Referentie 351504-RAP-C-UO-300

Project **Uitvoering Parkeergarage station Wijchen**

Onderwerp **Scheuren in betonconstructie**

Bovenkant

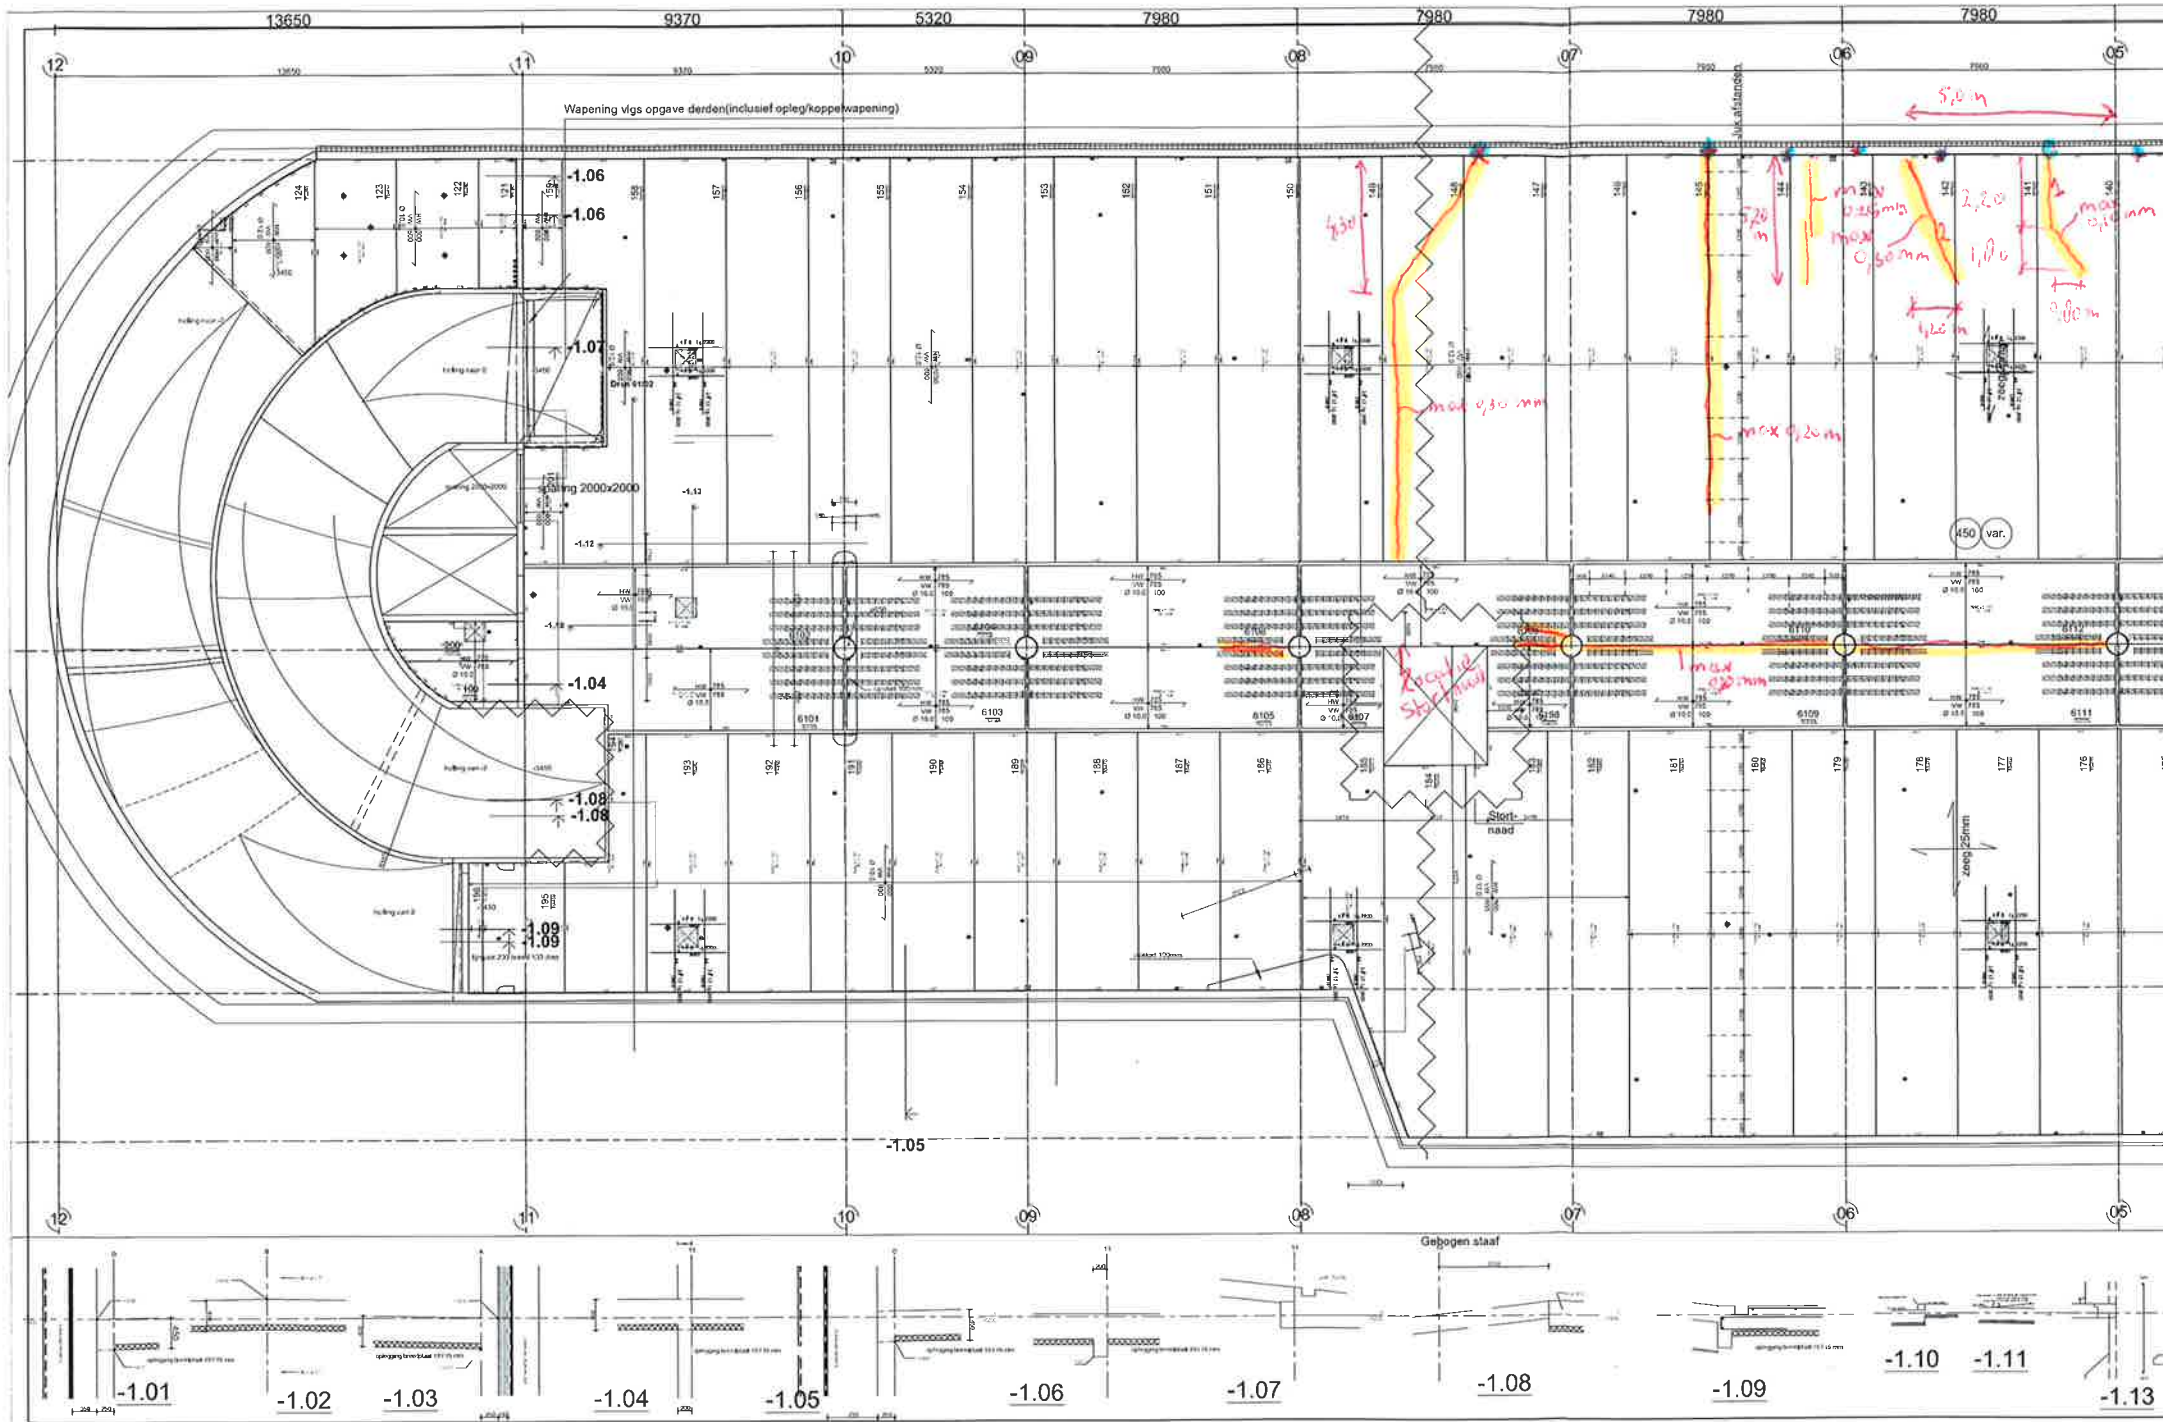
VLOER:
in het midden
van de scheur
het grootst

WANDEN:
de scheuren lopen
verticaal over vrijwel
de hele hoogte

0,10 mm
max 0,15 mm
* scheur in de wand max 0,20 mm
over de volledige
hoogte van de
wand

1 Monitoren scheur, zie foto's
2 Monitoren scheur, zie foto's

Onderkant

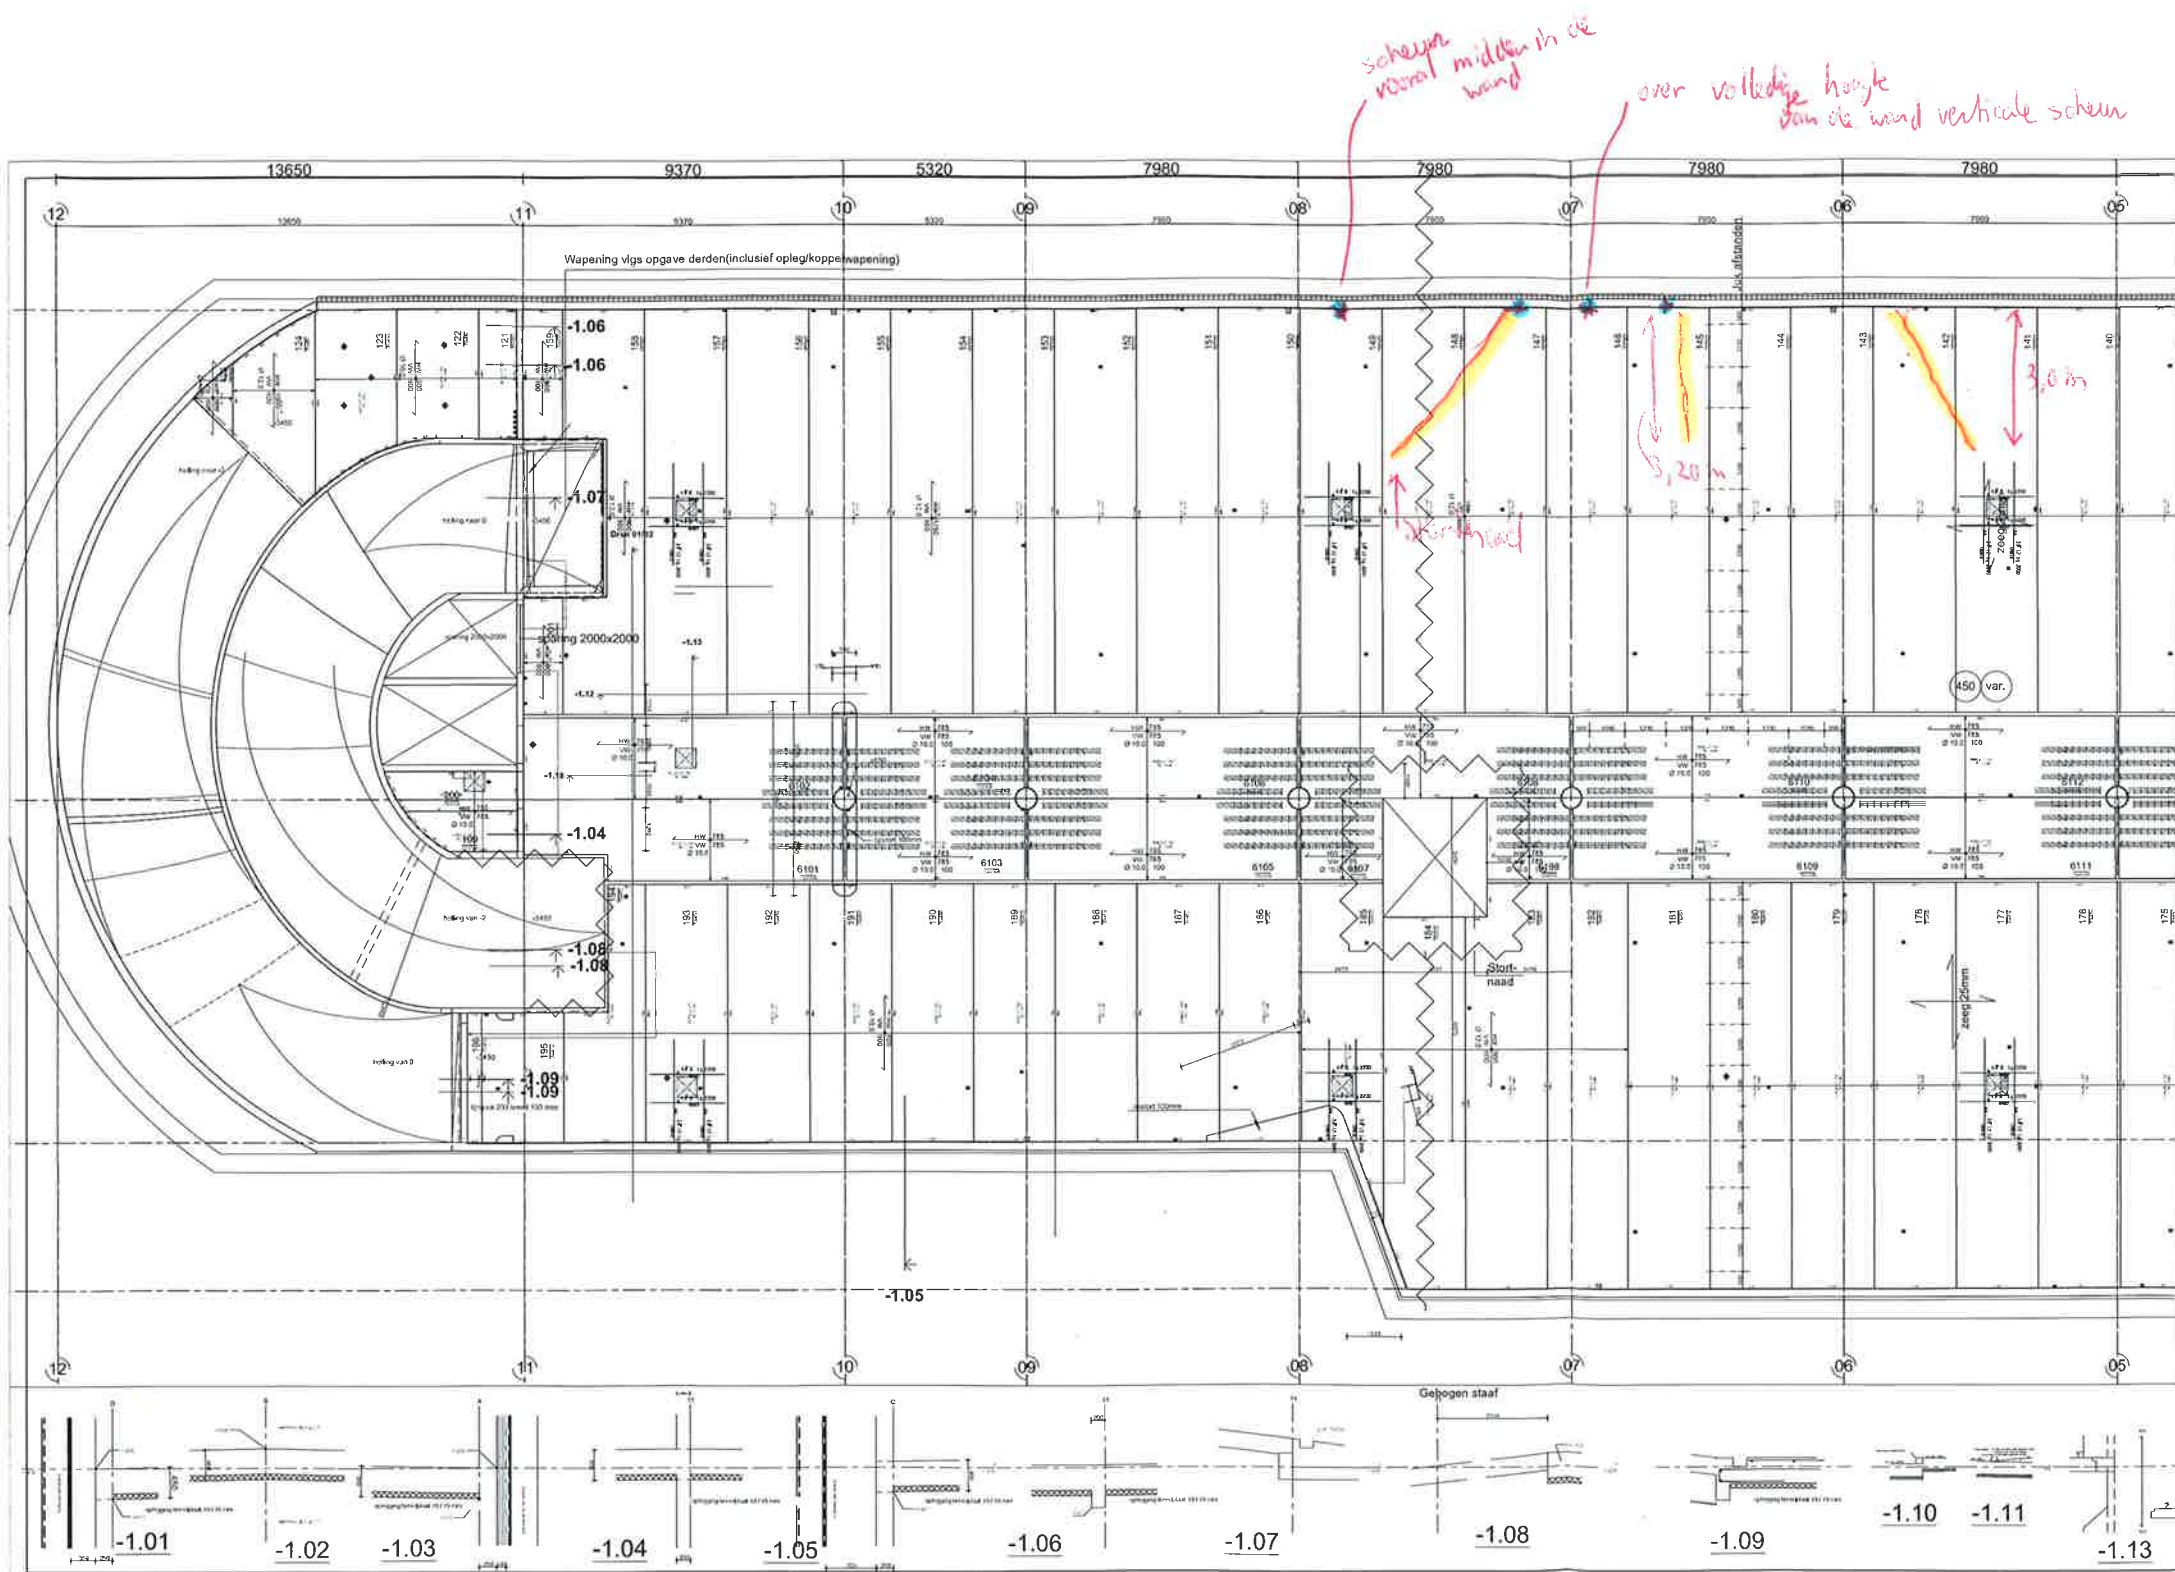
Wekruisende scheuren op dit blad aangegeven. Geen scheurwijde gemeten, omdat dit niet goed uitgeroerd kan worden. Drogge gelegd, maar dan nog niet goed mogelijk

Monitoren scheur

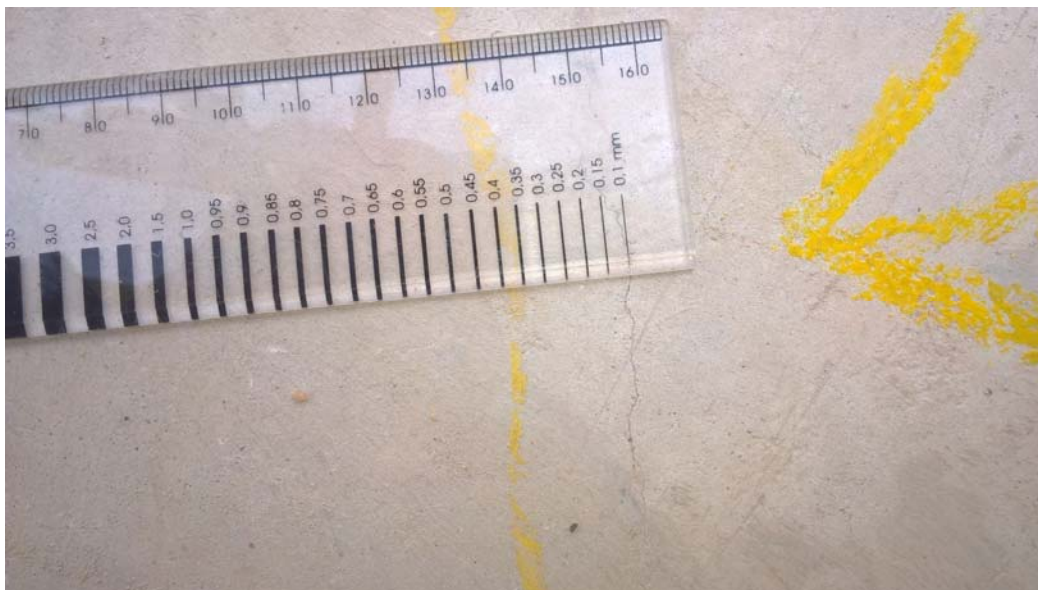
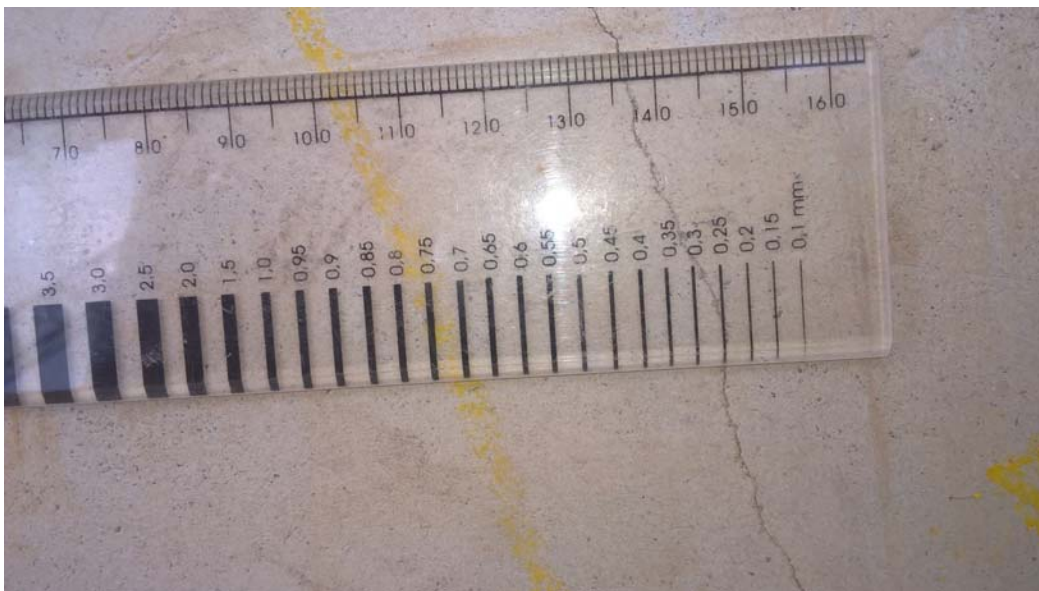
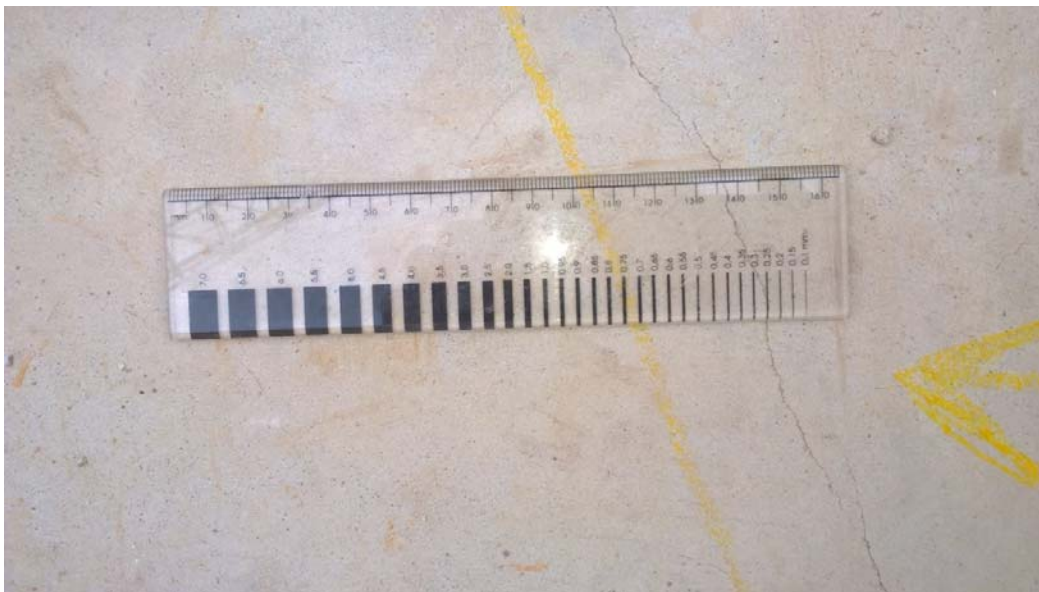
Scheur 1 (0,10 mm)

Scheur 2 (0,30 mm)
